ANEXO A

Respuesta a comentarios recibidos durante la Consulta Pública

Resolución AN No. 13242 - Elec, de 4 de abril de 2019

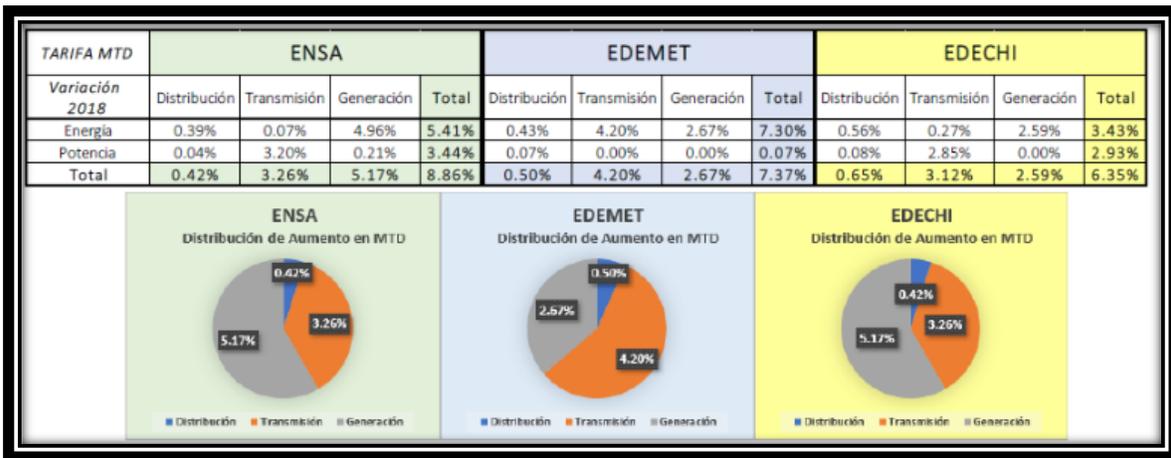
La práctica de sobrecontratar ha traído efectos negativos en la tarifa y lo estamos viviendo. Para 2018 y 2019 la demanda está sobrecontratada, como se muestra en la siguiente gráfica.

Lo que provoca un alza en el rubro de generación de la tarifa eléctrica para los clientes regulados. Analizando la tarifa inicial publicada por la Autoridad de los Servicios Públicos, previo al subsidio decretado por el Ejecutivo, para el segundo semestre de 2018 las tarifas en Media Tensión con Demanda subían 5% para los usuarios de ENSA y 2.6% para de EDEMET y EDECHI. Los usuarios no tenemos certeza de que el subsidio se extienda para los periodos posteriores que estén sobrecontratados.

Respuesta:

Al restringir la contratación para que sea igual a lo solicitado, se puede estar perdiendo un conjunto de soluciones de menor costo. Por eso se plantea que la restricción sea que la combinación de ofertas a adjudicar (incluyendo a la oferta virtual) sea mayor o igual a lo solicitado.
